改善箇所説明図

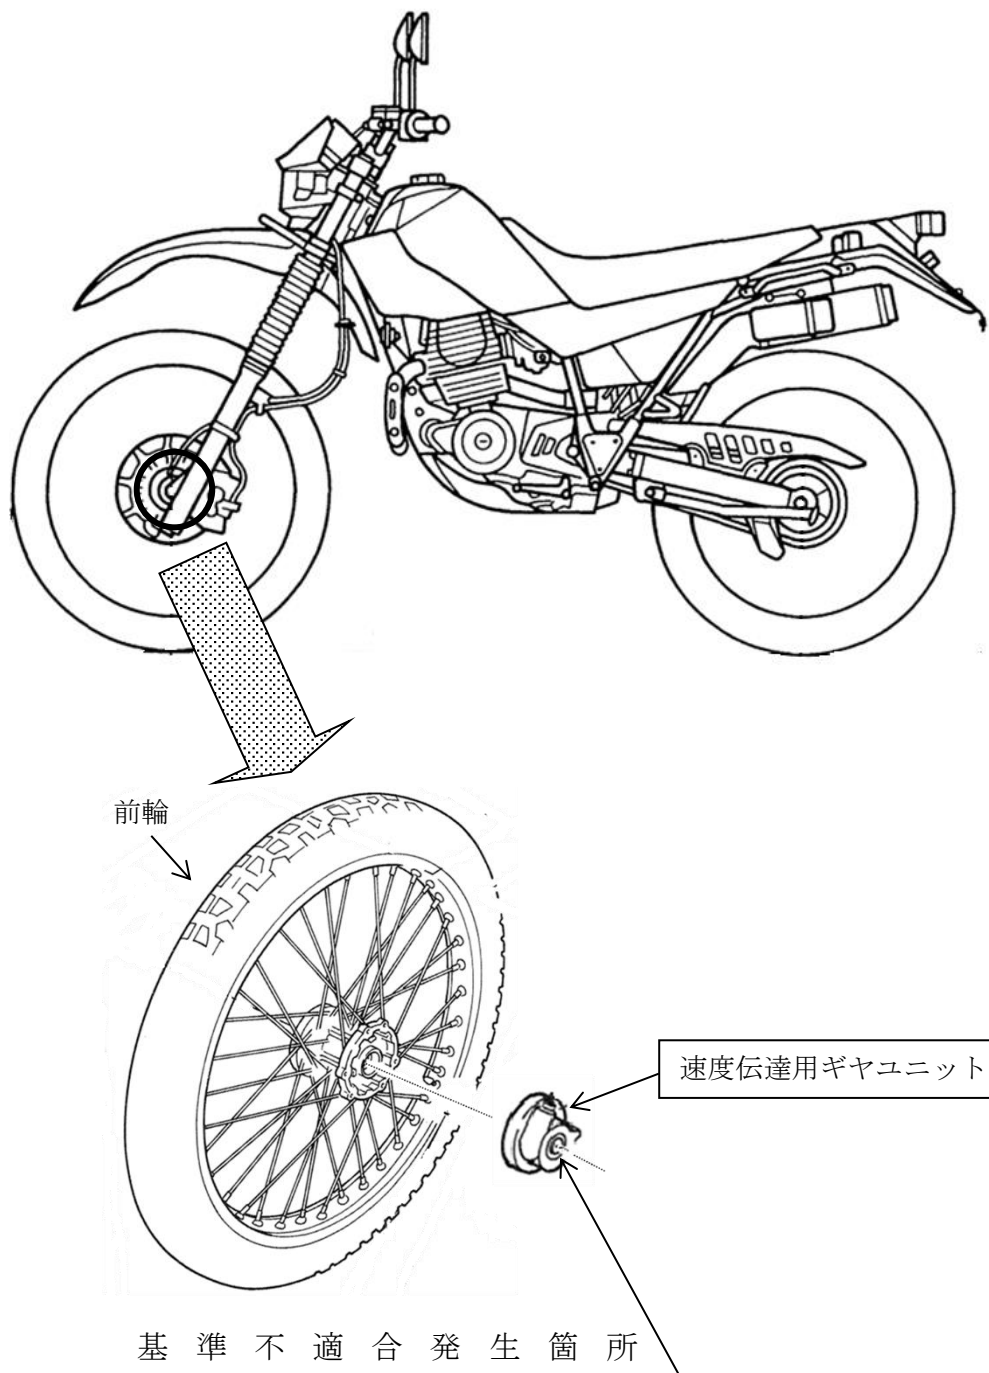
交換修理用部品は速度伝達用ギヤユニットにおいて、当該ユニット内部部品の材質が不適切なため、硬度が不足しているものがある。そのため、アクスルシャフトを締め付ける際に速度伝達用ギヤユニットが変形してタイヤの回転が伝わらず、速度計が作動しなくなり、保安基準に適合しないおそれがある。

改善の内容：速度伝達用ギヤユニットを良品と交換する。

識別：Y文字入りのステッカー（下地黒色）を車台番号打刻位置付近に貼付する。
